QUESTIONS & RÉPONSES 001

Ce document est publié pour répondre aux questions des soumissionnaires concernant l'IAS n° ISED206662 d'Innovation, Sciences et Développement économique Canada. TOUS LES TERMES ET CONDITIONS DE L'IAS DEMEURENT INCHANGÉS.

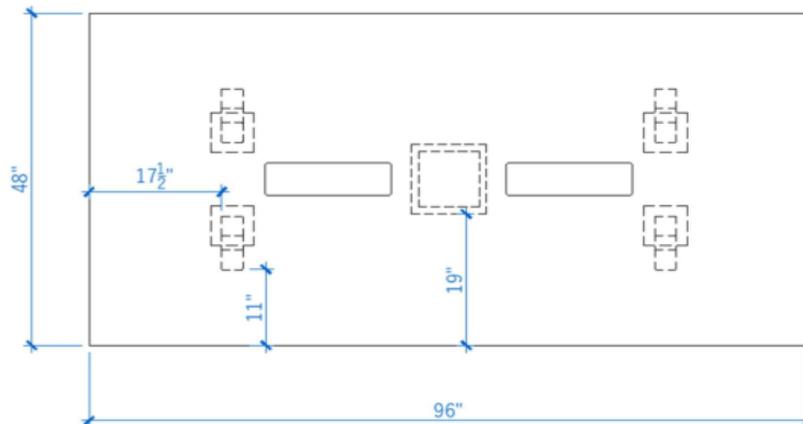
Référence à la réponse Q15

Cat.6 - Article 26

Table de réunion rectangulaire moyenne :

Comme demandé, vous trouverez ci-dessous un croquis d'une table de type « Pieds de poteau avec colonne », qui correspond au GoCUID 6MMTMDREOL48L96WYNX.

Oui, ISDE accepte cette table car elle respecte les exigences.
